# Samrådsredogörelse

Detaljplan för Källby 1:44 m.fl.  
Götene kommun

Upprättad 2021-11-02 Dnr KSK 2021/90

**Götene kommun**

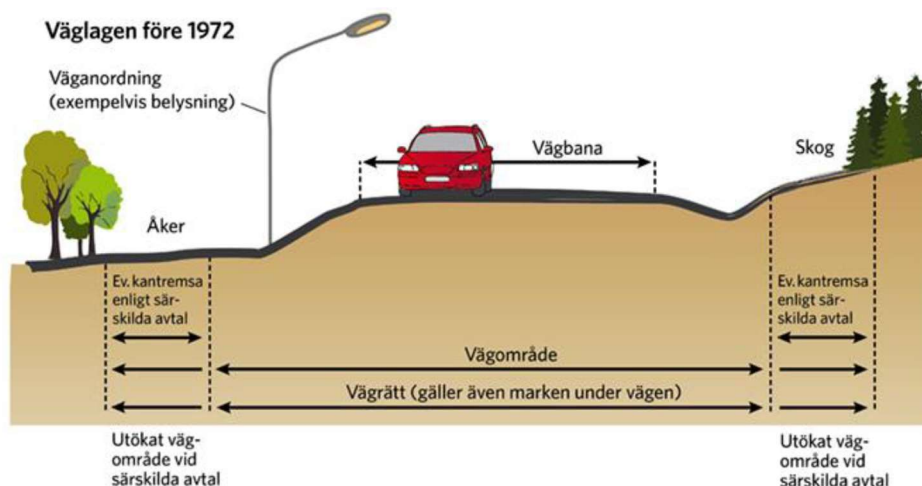
Enligt planbeskrivningen ska dagvattenhanteringen helt utföras på kvartersmark. Skiss på möjliga svämytor/diken/dammar finns med i planbeskrivningen och de är placerade en bit från väg 2714. Enligt plankartan skulle dessa ytor kunna hamna precis intill väggkant väg 2714, vilket Trafikverket är emot. Detta kan innebära en trafikfara om de som färdas på vägen skulle köra av vägen. Inom vägens säkerhetszon, vilket bedöms till 6 meter från väggkant, ska vara fri från vatten med djup om minst 0,5 meter.

Det är även viktigt att det säkerställs att den tillkommande dammen inte medför sättningar, stabilitetsförändringar eller liknande som kan påverka vägen negativt.

Svacktytor och dammar planeras i granskningshandlingen ligga helt utanför det planerade vägområdet samt utanför Trafikverkets skyddsområde.
